女川原子力発電所
原子炉施設保安規定変更認可申請書
補足説明資料②¹
(原子炉設置変更許可申請書の取り扱い)

2022年8月25日
東北電力株式会社

女川原子力発電所の安全対策工事に伴う作業用地を確保するため、保安規定の変更を行い、周辺監視区域境界南南西側の一部を変更することを計画している。

図 2-1 平常運転時の線量計算地点及び周辺監視区域境界変更範囲図

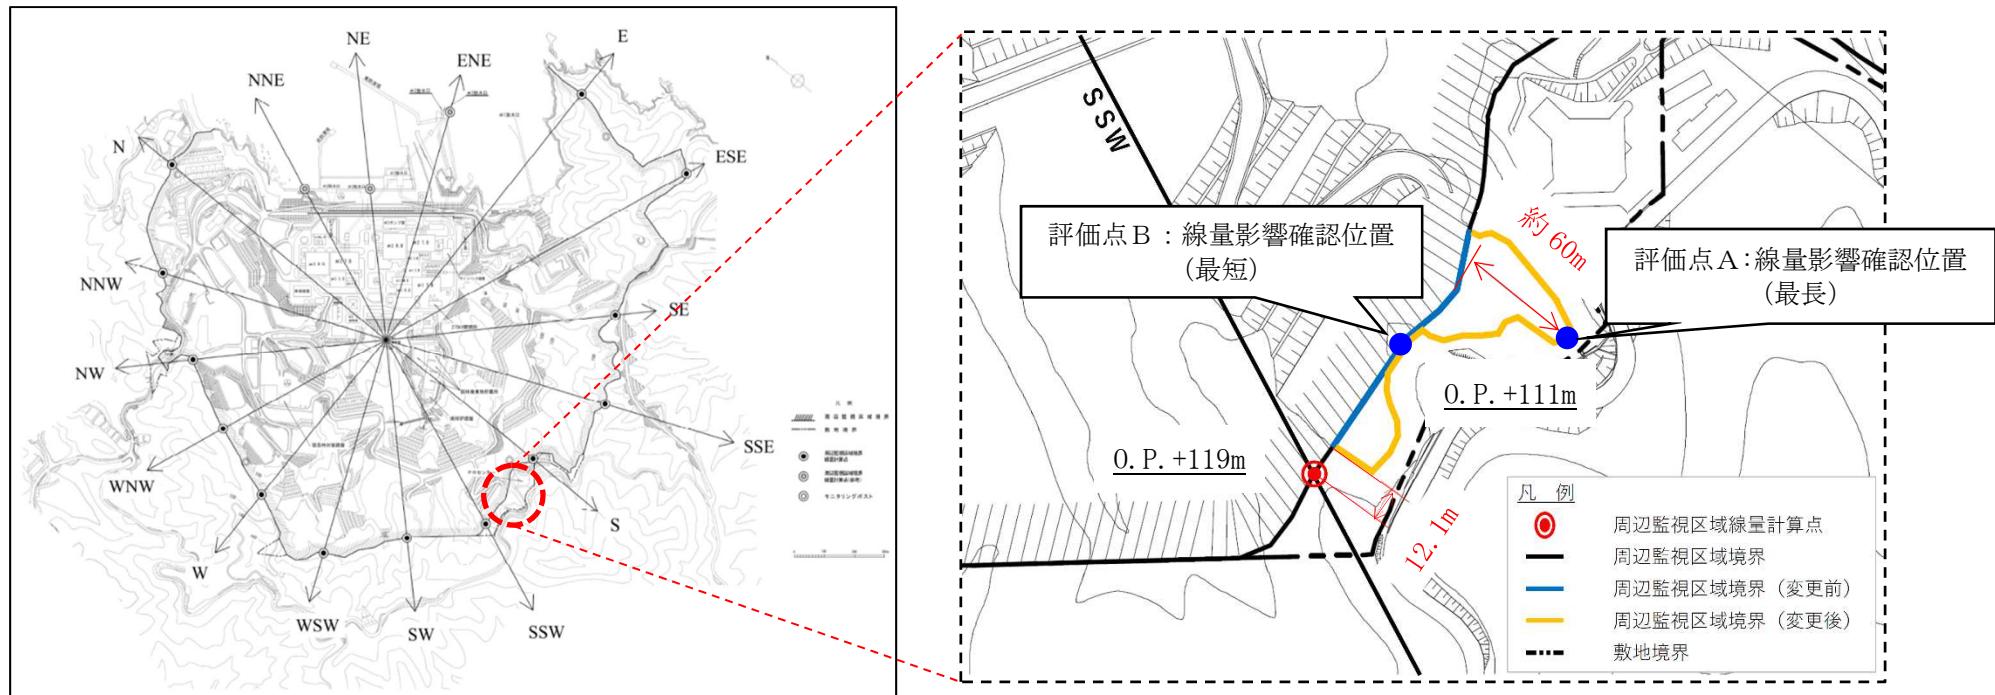
周辺監視区域境界の変更箇所は図 2-1 の赤丸で示す位置であり、既存の位置から最大 60m程度外側へ変更される。

周辺監視区域境界の変更箇所は既存の線量計算地点にあたらないが、変更による線量評価への影響を確認する観点から、図 2-1 に示す評価点 A 及び B における線量影響を評価する前提として、線量計算地点 SSW（南南西）における評価条件を適用し、線量評価を行った。

評価点 A は、変更する周辺監視区域境界のうち最も敷地境界側へ変更された距離が大きくなる位置であり、放出源からの距離が約 740m となる。評価点 B は、変更する周辺監視区域境界のうち放出源からの距離が約 660m と最短となる位置である。

図 2-2(2) 気体廃棄物の希ガスの γ 線による実効線量（周辺監視区域境界変更箇所）

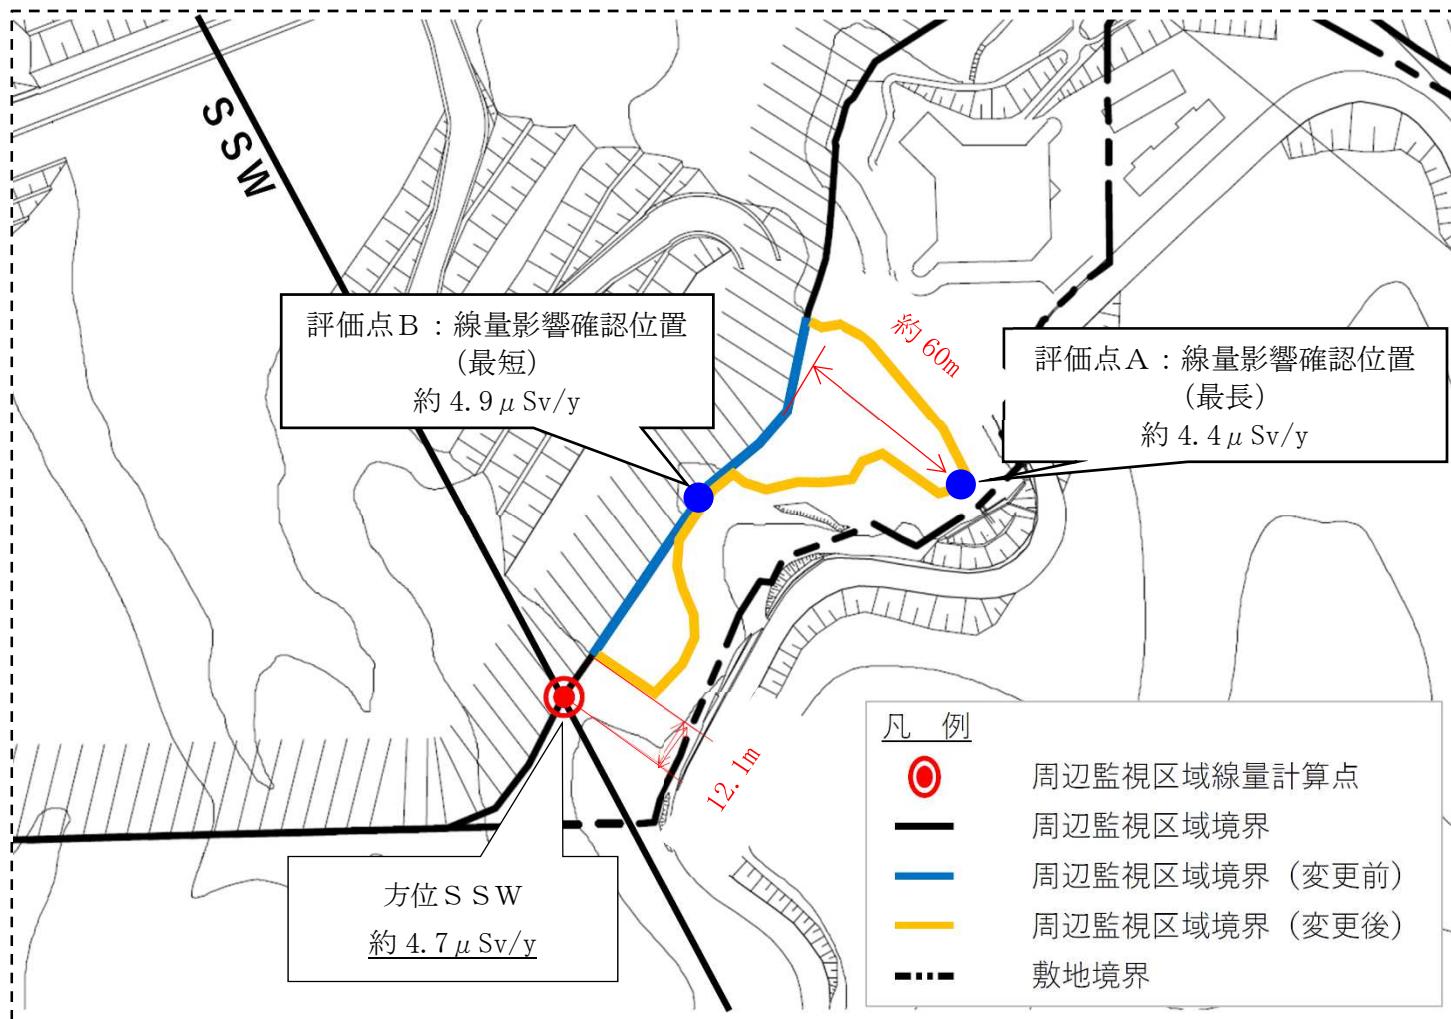
周辺監視区域境界の変更に伴う放出源から線量計算地点までの距離の変更の影響を確認するため、評価点A（最長）及び評価点B（最短）の希ガスの γ 線による線量評価を行った。評価点A（最長）の実効線量は、約 $4.4\mu\text{Sv/y}$ となり、線量計算地点SSW（南南西）の線量評価結果（約 $4.7\mu\text{Sv/y}$ ）に比べ線量影響は1割程度低減する。また、評価点B（最短）の実効線量は、約 $4.9\mu\text{Sv/y}$ となり、線量計算地点SSW（南南西）の線量評価結果（約 $4.7\mu\text{Sv/y}$ ）に比べ線量影響は1割未満の増加で、ほぼ同程度である。（表2-2及び図2-2(2)参照）

第2図 発電所一般配置図

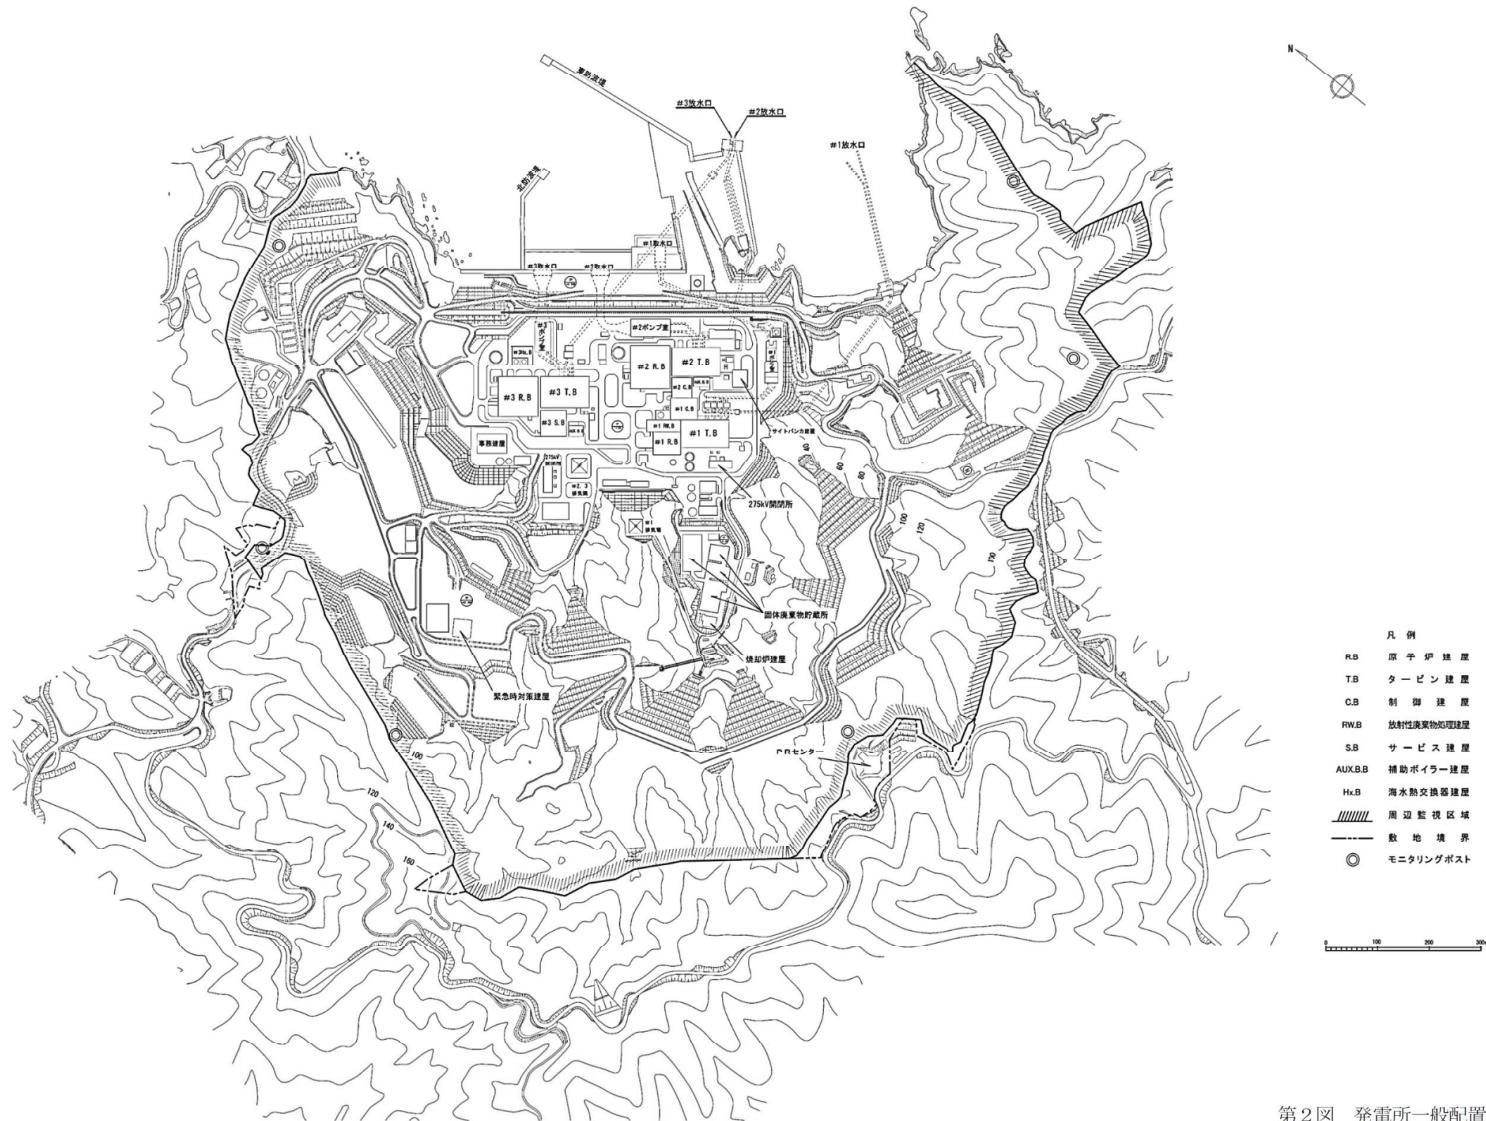
原子炉設置 変更許可 申請書	図タイトル	影響有無	理由
申請書本文 添付参考図	第 2 図 発電所一般配置図		
添付書類六	第 1.1-1 図 敷地の概況図	あり	周辺監視区域境界の修正が必要。
	第 2.3-2 図 気象観測設備配置図（その 2）		
	第 3.4-1 図 敷地内地質調査位置図		
添付書類八	第 2.4-1 図 発電所一般配置図	あり	周辺監視区域境界の修正が必要。
	第 8.1-2 図 可搬型モニタリングポストの保管場所及び設置場所		
	第 8.1-3 図 可搬型放射線計測装置の保管場所及び使用場所		
	第 8.1-4 図 小型船舶の保管場所及び使用場所		
	第 8.1-5 図 代替気象観測設備の保管場所及び設置場所		
添付書類九	第 2.1-1 図 管理区域及び周辺監視区域図		
	第 5.1-1 図 線量計算地点図		
添付書類十 (追補)	第 1.17-2 図 可搬型モニタリングポストの設置場所及び保管場所		
	第 1.17-7 図 可搬型放射線計測装置の保管場所及び海水・排水試料採取場所		
	第 1.17-17 図 代替気象観測設備の設置場所及び保管場所

原子炉設置変更許可申請書への影響確認結果を踏まえ、原子炉設置変更許可申請書の周辺監視区域境界が記載された本文添付参考図等の変更については、現在審査中の特定重大事故等対処施設設置に係る原子炉設置変更許可申請書の補正に合わせて速やかに実施する。
